改善箇所説明図

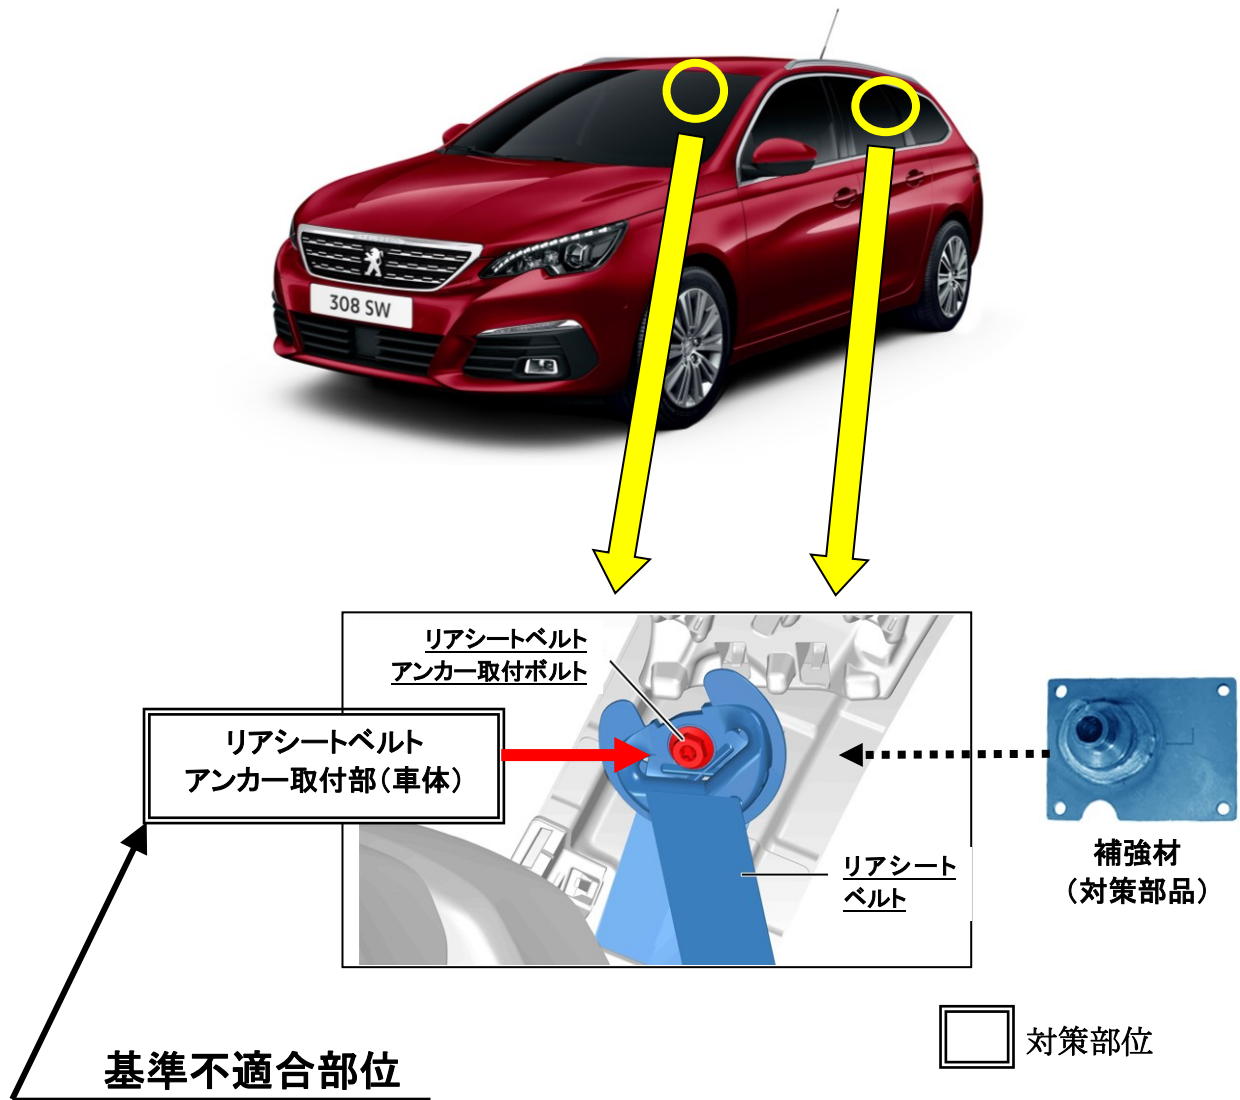
リアシートベルトアンカーにおいて、設計検討が不十分なため、取付部の強度が不足しているものがある。そのため、車両衝突時に荷重がかかると、リアシートベルトアンカーが外れ、乗員を適切に拘束できず、保安基準に適合しないおそれがある。

全車両、リアシートベルトアンカー取付部(左右)に補強材を取り付ける。
